第7回研究会資料に対する補足説明及びコメント

(社) 日本アマチュア無線連盟 電磁環境委員会

平成 17 年 8 月 18 日

図 1-1 自由空間中に置かれたフォールデッドダイポールアンテナ

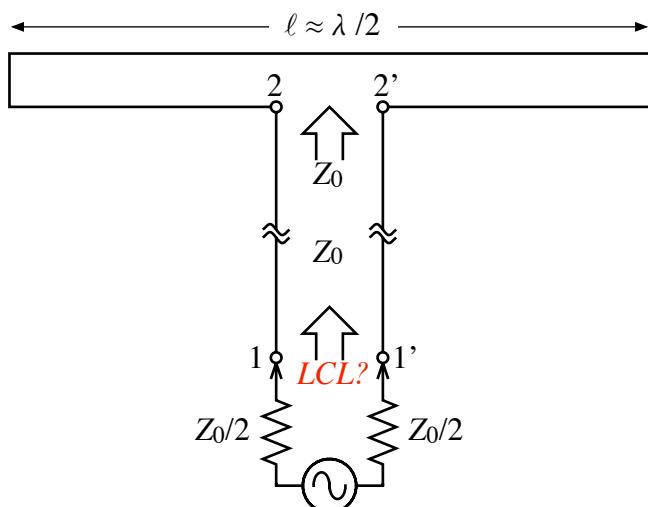
LCL と通信ポートコモン電流の件については第7回議事録（案）のように議論されたが、ここであらためて指摘しておきたいのは「線路系の内部でノーマルモード信号がコモンモードに変換される場合、通信ポートからそれが見えないことがある」ということである。

図 1-1 に示すように、自由空間内に半波長フォールデッドダイポールアンテナ¹が存在する場合を考える。

その給電点 2-2'において、そのアンテナの入力インピーダンス Z_0 （この場合、純抵抗となっている）に等しい特性インピーダンスを持ち、アンテナ素子と直角方向に置かれた任意長の無損失平衡型給電線が接続され、ポート 1-1'で出力インピーダンス Z_0 の平衡電源が接続されているものとする。

このとき、ポート 1-1'から見た LCL は ∞ であり、ポート 1-1'のコモンモード電流は 0 である。

しかしながら、フォールデッドダイポール部には大きなコモンモード電流が存在し、それに応じた電磁界が放射される。屋内配線の状況によっては、これと近い状況が生じうることは森本ら [1] が実験により示しているとおりである。

従って LCL と通信ポートコモンモード電流値は、線路系を完全なブラックボックスとした場合、万能の尺度たり得ない。

図 2-1 NTIA がシミュレーションした垂直面指向特性の一例。周波数 10[MHz], 単位 [dBi]. ©NTIA

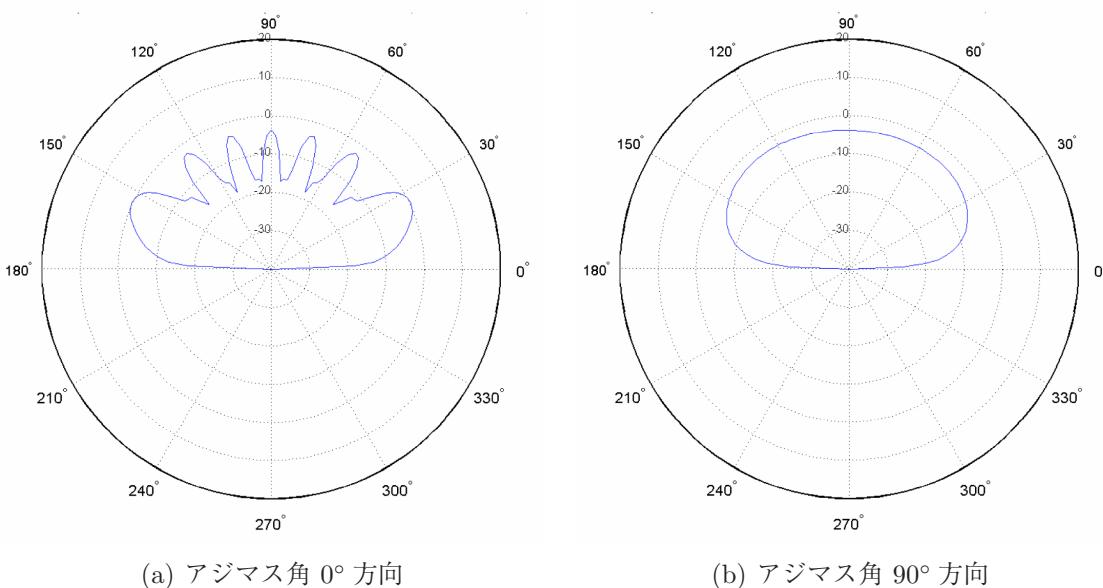
- (1) 1/2 縮小モデルは使用した電力線の断面寸法も 1/2 に縮小されているのか、シミュレーションと実測のそれぞれについて回答いただきたい。
- (2) Page14 「モデルのコモンモード内部インピーダンスに対する LCL」において、実測値と計算値で LCL 周波数特性の山と谷が 30MHz 以下の周波数では大きくずれているが、その理由について説明いただきたい。
- (3) Page26 「全体のまとめ」において「スイッチ ON/OFF による LCL や漏洩電界の変化はほとんどない」と記述している。しかしながら、周波数によっては LCL で数 [dB]～10[dB] ほど、電界強度で数 [dB] の差を有しており、この点は記載すべきと考える。
また「この測定についてのみ」という前提条件が前置されるべきである。
無線通信の立場でいえば、地上高 1[m] での計算・測定結果ではなく、「上方への放射」が考慮の対象であることをあらためて指摘しておく。シミュレーションによる評価は遠方界放射特性（水平面及び垂直面指向特性）についても実施すべきと考える。
別紙 2 「NTIA が計算した垂直面指向特性の一例」
- (4) 一般的にシミュレーション手法は実測値との整合がとれて有効性を認めることができる。従つて本手法で計算される電界強度に関しては、3 次元での実測値との整合性を確認する必要がある。

ここではそれらの結果のうち、線路長 100[m], 周波数 10[MHz], 電源インピーダンス 150[Ω], 負荷インピーダンス 575[Ω] の垂直面指向特性を図 2-1 に示す。

この図から、アジマス角が変わると垂直面指向特性も変わること、上方への放射が水平方向への放射より大きく卓越していることが見てとれる。
